BEAUCE SOLOGNE CARRIERES

Objet : Enquête publique relative à la demande d'autorisation environnementale présentée par la Société BEAUCE SOLOGNE CARRIERES (B.S.CR) en vue de l'ouverture d'une carrière de calcaire, d'une installation de traitement des matériaux et d'une station de transit de produits minéraux, situées au lieu-dit « La Terre des Hôtels » sur le territoire de la commune de VILLAMBLAIN (LOIRET).

Ce Mémoire en Réponse a été formulé suite à l'Enquête publique ayant eu lieu du lundi 24 août 2020 au 9 octobre 2020, soit pendant 47 jours (prolongation de l'Enquête publique en application de l'article L. 123-9 du Code de l'Environnement).

Figure 8

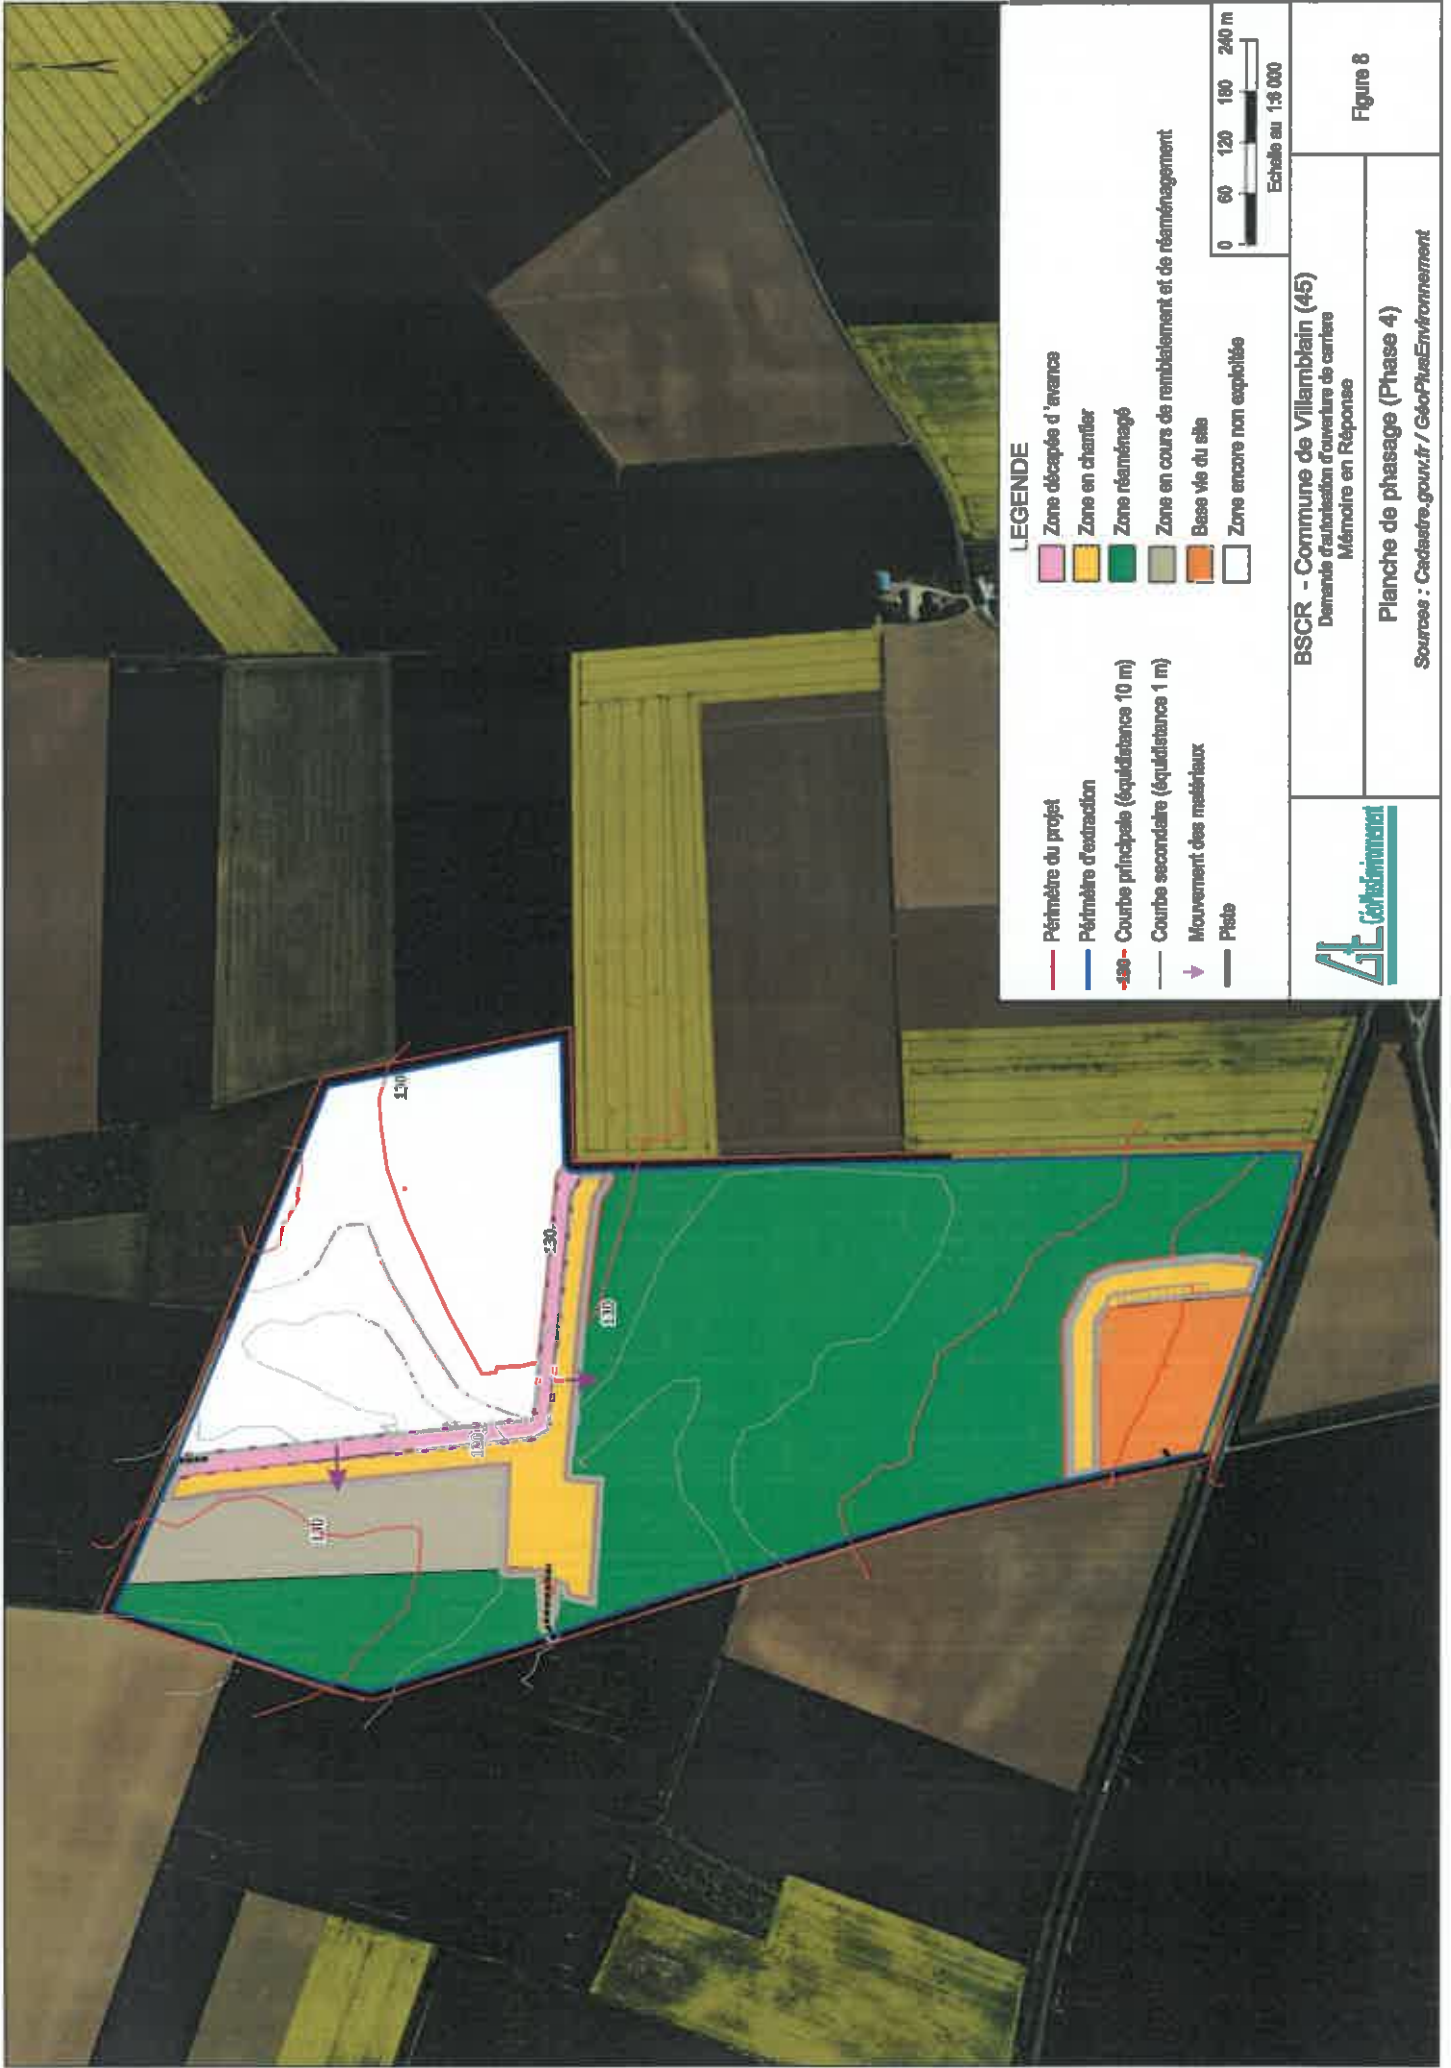
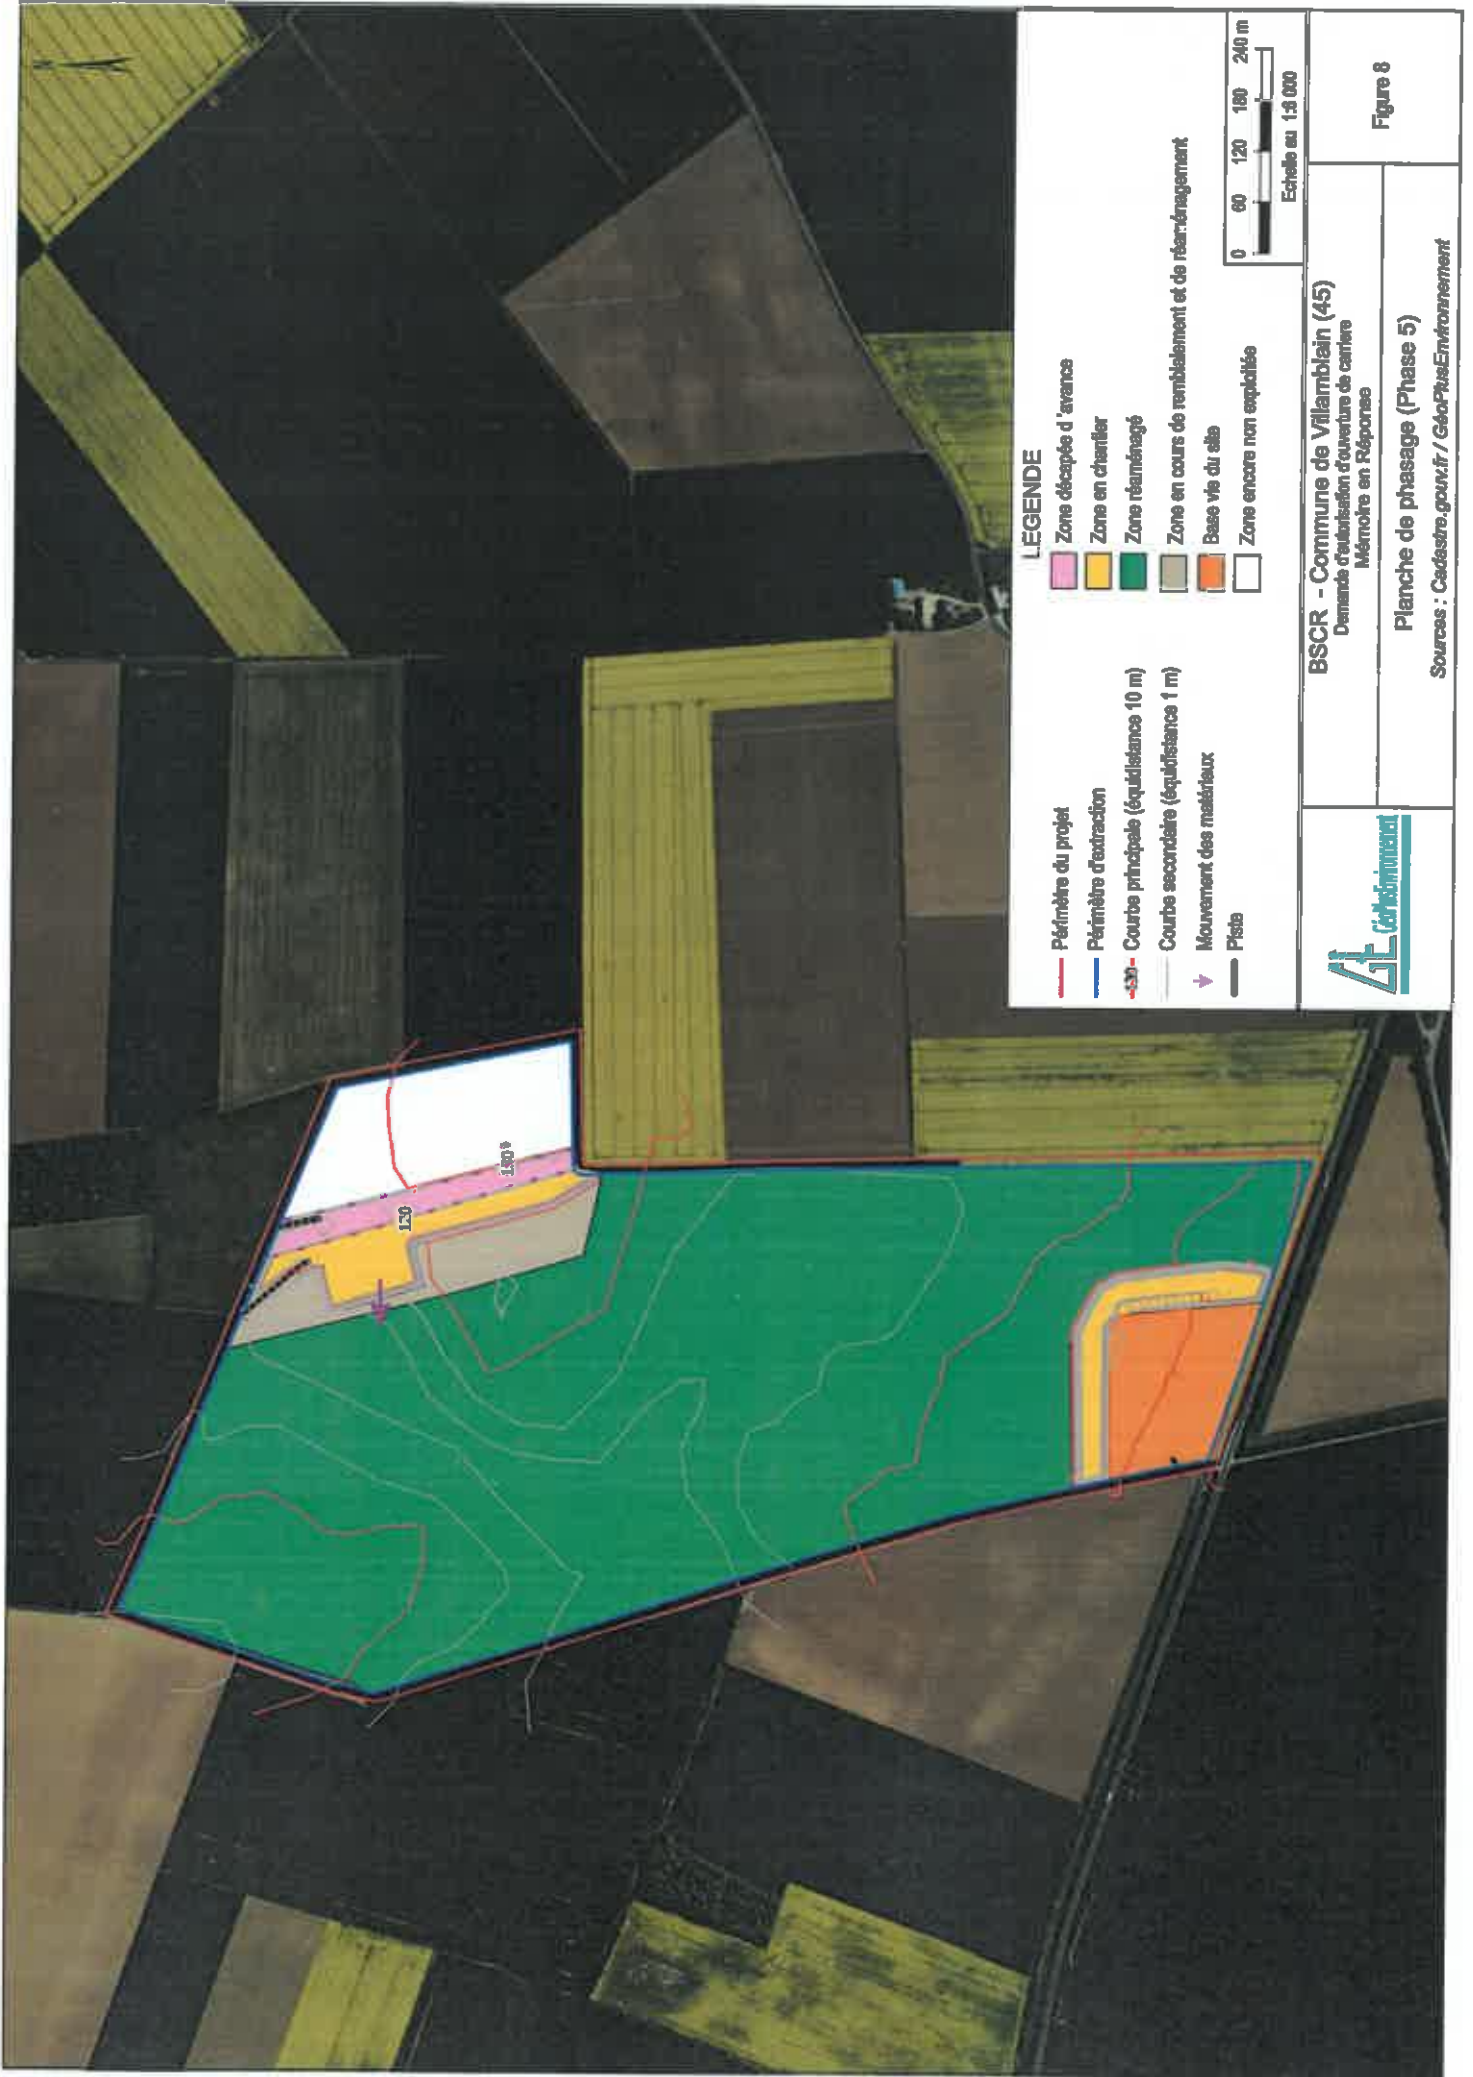
<p>Quelles sont les techniques de remise en état pour garantir un retour à une terre de bonne qualité ?</p>	<p>La technique de préparation des sols pour garantir un retour à une bonne qualité agricole est développée au <u>paragraphe 9.3.3. du Tome 3 : Etude d'impact</u>. Les éléments suivants y sont présentés :</p> <p>Avant toute plantation, il sera nécessaire de travailler les matériaux de surface afin d'améliorer la qualité des sols de reconstitution. Pour cela, il est souvent intéressant de faire appel à un agriculteur local, disposant du matériel adapté. Les trois opérations suivantes pourront être préconisées :</p> <ul style="list-style-type: none"> • Un décompactage profond des matériaux, effectué à l'aide d'une sous-soleuse ou d'un ripper, en passages croisés, avant la mise en place de la terre végétale de surface sur l'ensemble des espaces à végétaliser (contours du plan d'eau notamment) ; • Un labour, effectué à l'aide d'un chisel après mise en place de la terre végétale. Cette opération a pour but d'améliorer la structure du sol ; • Un travail du sol superficiel, à l'aide d'une herse rotative munie d'un rouleau « packer ». Cette opération qui se fait classiquement au moment des travaux de semence, a pour but d'émietter et de tasser légèrement la terre fine de surface. Elle permet de préparer le lit de semence, en assurant une bonne remontée capillaire de l'eau et une régularité du sol. <p>Toutes ces opérations devront impérativement être effectuées en conditions sèches afin d'optimiser leurs effets.</p>

Figure 10

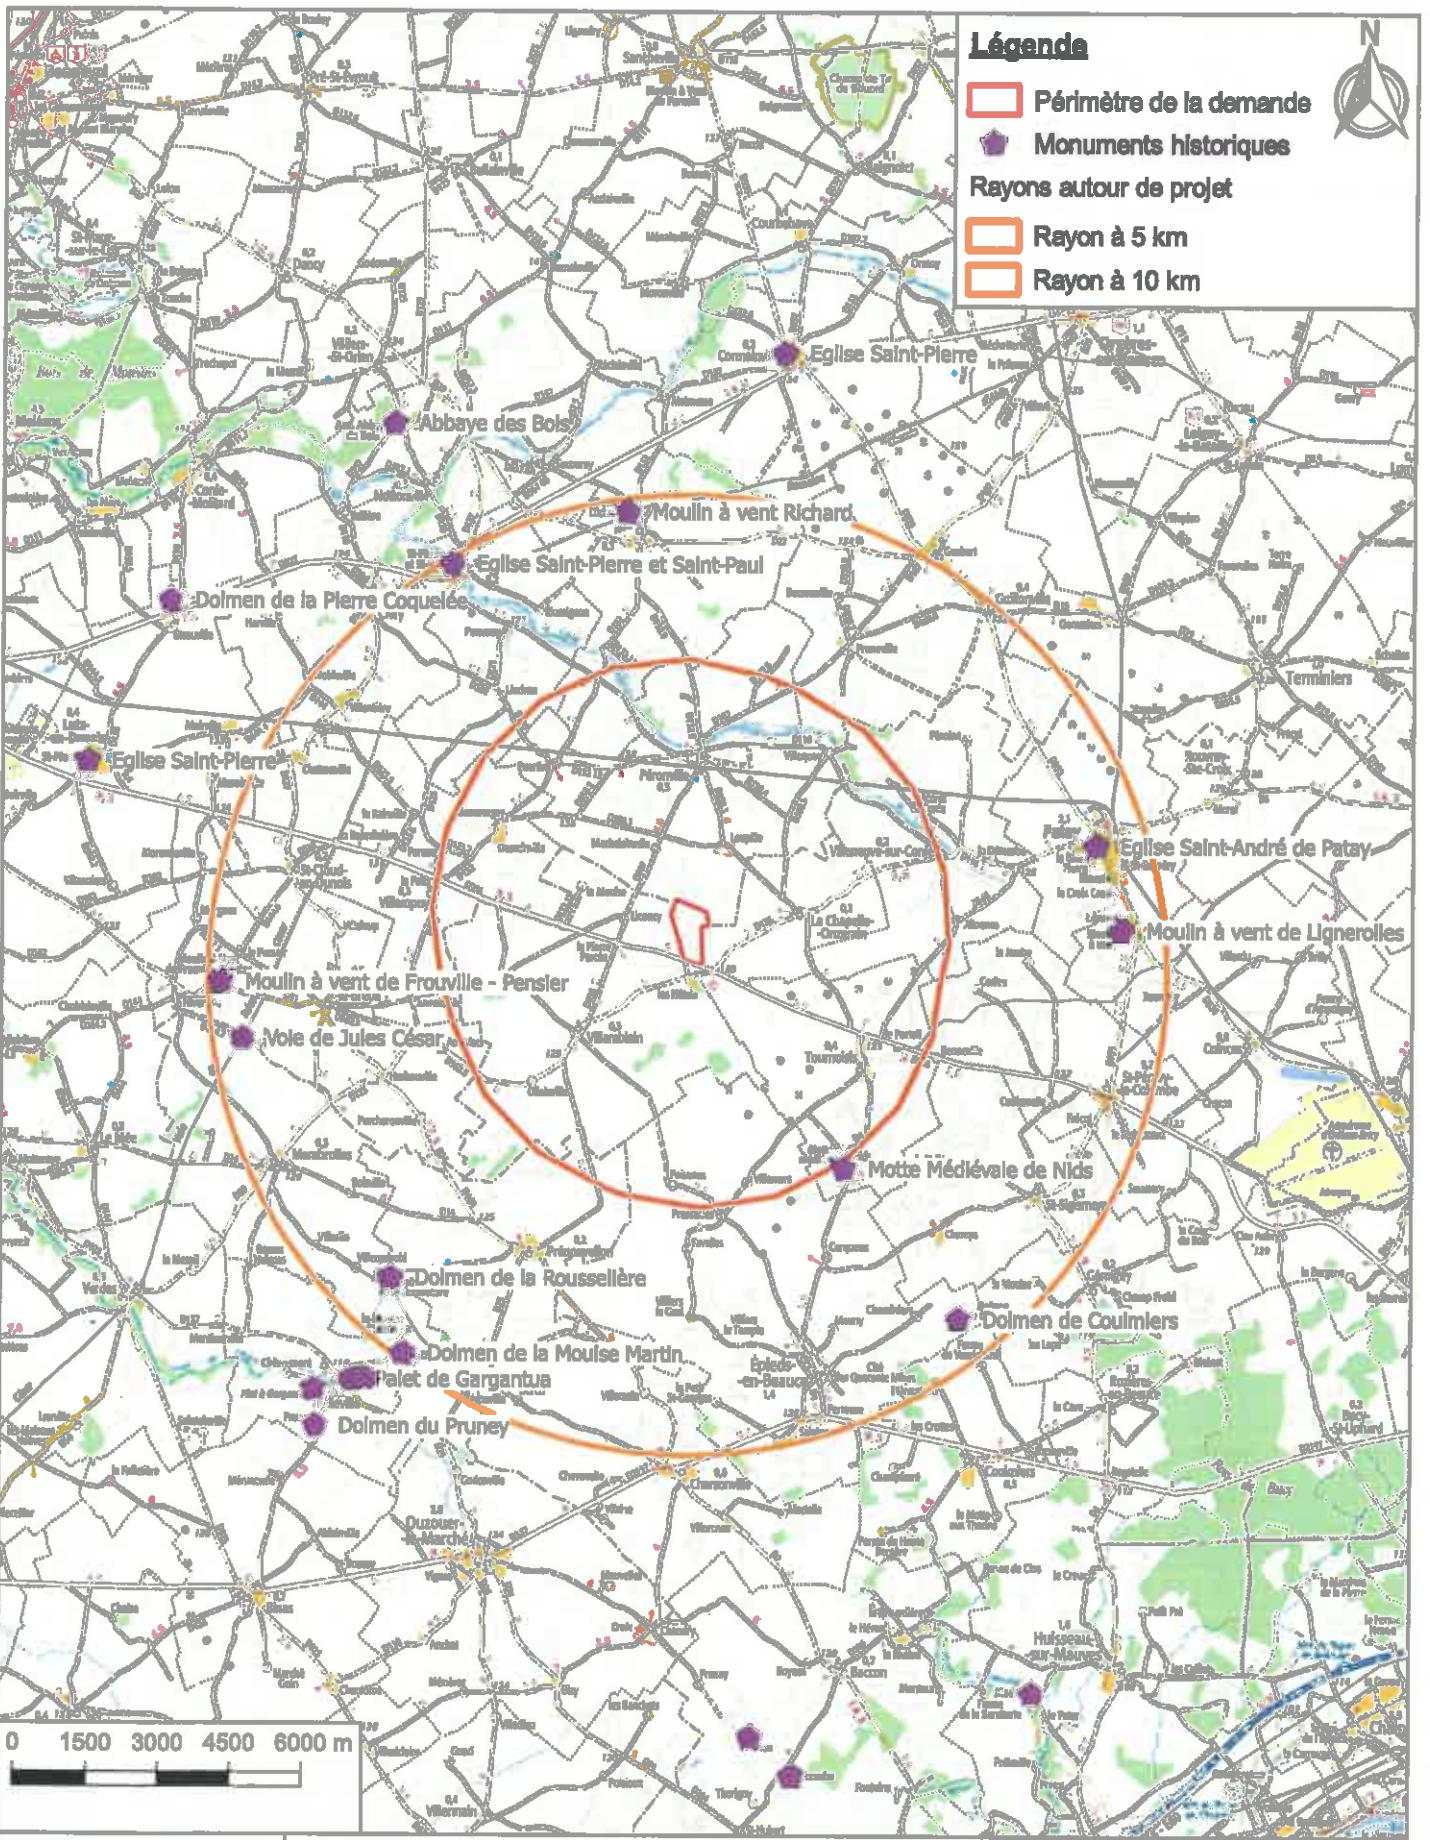
<p>Quels sont les risques pour les cavités souterraines proches ?</p>	<p>Tel que décrit au <u>paragraphe 7.1 du Tome 3 : Etude d'Impact</u>, l'ensemble des mesures qui seront mises en place permettront au projet d'avoir un impact faible été maîtrisé sur le risque de gravité.</p>
<p>Thème 9 : Sur l'impact de la carrière sur la présence de monuments ou sites patrimoniaux ou archéologiques</p>	
<p>Quels seront les conséquences de l'activité de carrière sur les monuments et sites classés actuels dont particulièrement celui de la motte médiévale des Nids ?</p>	<p>Le projet n'aura aucune conséquence sur les monuments et sites classés (Cf. <u>paragraphe 7.9 du Tome 3 : Etude d'Impact</u>).</p> <p>Pour rappel, le site cité, la motte médiévale des Nids, est à 5 km des limites du projet (Cf. <u>Figure 10</u>).</p>
<p>Qu'en sera-t-il d'une éventuelle découverte de vestiges archéologiques sur le site de la carrière ?</p>	<p>Comme décrit au <u>paragraphe 7.9 du Tome 3 : Etude d'Impact</u>, l'exploitant se conformera aux prescriptions relatives à la protection du patrimoine archéologique. L'exploitation de la carrière se fera selon la réglementation relative à l'archéologie préventive. Elle ne sera entreprise qu'après accomplissement des mesures de détection et, le cas échéant, de conservation ou de sauvegarde :</p> <ul style="list-style-type: none"> • Saisie du Préfet de Région, qui a deux mois pour prescrire ou non la réalisation d'un diagnostic ; • Réalisation d'un diagnostic si prescrit, suivi éventuellement de prescriptions complémentaires nécessitant une fouille des terrains ; • Arrêté de conservation des terrains ou libération des zones sondées. <p>L'exploitant prendra également les mesures nécessaires à la prise en compte des risques que l'exploitation est susceptible de faire courir au patrimoine archéologique.</p> <p>En particulier :</p> <ul style="list-style-type: none"> • Les opérations de décapage seront effectuées exclusivement à la pelle ; • En cas de mise à jour de vestiges nécessitant une fouille préventive, la poursuite de l'exploitation des secteurs concernés sera subordonnée à l'achèvement de l'intervention archéologique. <p>Dans le cas où la mise à jour de vestiges archéologiques entraînerait des coûts d'opération de fouilles archéologiques sans commune mesure avec l'économie du métier, l'exploitant pourra envisager d'abandonner l'exploitation de ces zones.</p>
